Dotyczy: postępowania – przetarg nieograniczony pn.: **Modernizacja siedziby Polskiego Wydawnictwa Muzycznego przy al. Krasieńskiego 11 w Krakowie**

Polskie Wydawnictwo Muzyczne z siedzibą przy al. Krasieńskiego 11a, 31-111 Kraków, prowadzące postępowanie o udzielenie zamówienia publicznego na podstawie ustawy z dnia 11 września 2019 r. Prawo Zamówień Publicznych (tj. Dz. U. z 2024 r. poz. 1320) – dalej jako ustawa Pzp, w trybie przetargu nieograniczonego na wykonanie robót budowlanych dotyczących realizacji zadania pn.: **Modernizacja siedziby Polskiego Wydawnictwa Muzycznego przy al. Krasieńskiego 11 w Krakowie**, działając na podstawie art. 284 ust. 6 ustawy Pzp, przedstawia treść wniosków wraz z odpowiedziami:

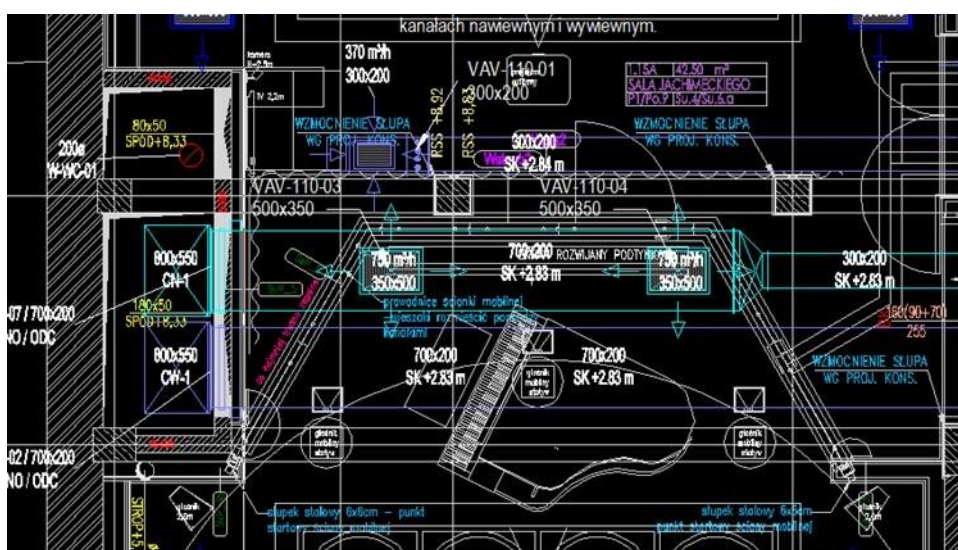
Proszę o potwierdzenie wymiarów i miejsc montażu regulatorów VAV. Brak w dokumentacji doborów tych urządzeń a z części rysunkowej wynika, że regulatory w wielu przypadkach są kilkukrotnie przewymiarowane w stosunku do przepływów (praktycznie brak możliwości ich poprawnej pracy) a np. montaż regulatora na kratce jak w przypadku poniżej jest całkowicie niezgodny z zaleceniami producentów.

Docelowe doboru regulatorów VAV należy wykonać zgodnie z docelowymi przepływami podanymi w części rysunkowej opracowania.
